トランスニュークリア株式会社

使用済燃料貯蔵施設に係る特定容器等の設計の型式証明申請（TK-26型）

2021年4月28日の面談時質問に対する回答

別添 1.1-1 図 製造フロー

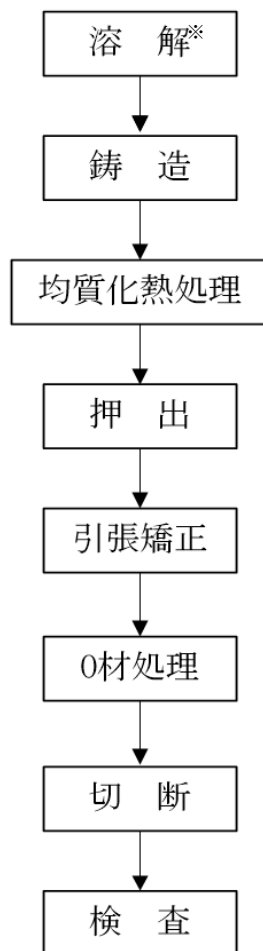
番号	ページ	対象	コメント内容
21	1-1 1-12	1. TK-26 型の概要 3.6 長期健全性	バスケット用ほう素添加アルミニウム合金の材料データ取得・評価し、設計貯蔵期間である 60 年後の強度特性を確認したことについて説明をもう少し詳細に行うこと。

- (1) 化学成分は、別添 1.1-2 表に示す百分率の値の範囲内にあること。この場合において、化学成分は溶湯の取りべ分析（レードル分析）によること。化学成分の分析試験は、JIS H 4100「アルミニウム及びアルミニウム合金の押出型材」（以下「JIS H 4100」という。）によること。
  - (2) 材料の製造は別添 1.1-1 図に示す製造フローに従い、熱間押出成形加工されたものであること。
  - (3) 引張矯正後、焼なましを行い最も軟らかい状態とすること。質別 O は、JIS H 0001「アルミニウム、マグネシウム及びそれらの合金—質別記号」によること。
  - (4) 機械的性質は、別添 1.1-9 表に掲げる値に適合すること。
  - (5) 製品の寸法の許容差は、以下及び JIS H 4100 によること。これを逸脱する寸法を適用する場合、機械的性質が別添 1.1-9 表を満足することを確認すること。
    - ・ 押出比<sup>※</sup> : 20 以上
- ※ピレットの押出方向に垂直な断面積と押出材の押出方向に垂直な断面積の比
- (6) 材料は、別添 1.1-1 図の製造フローの各段階において、別添 1.1-10 表に示す品質管理を行う。
  - (7) 上記規定以外の規定については、JIS H 4100 によること。
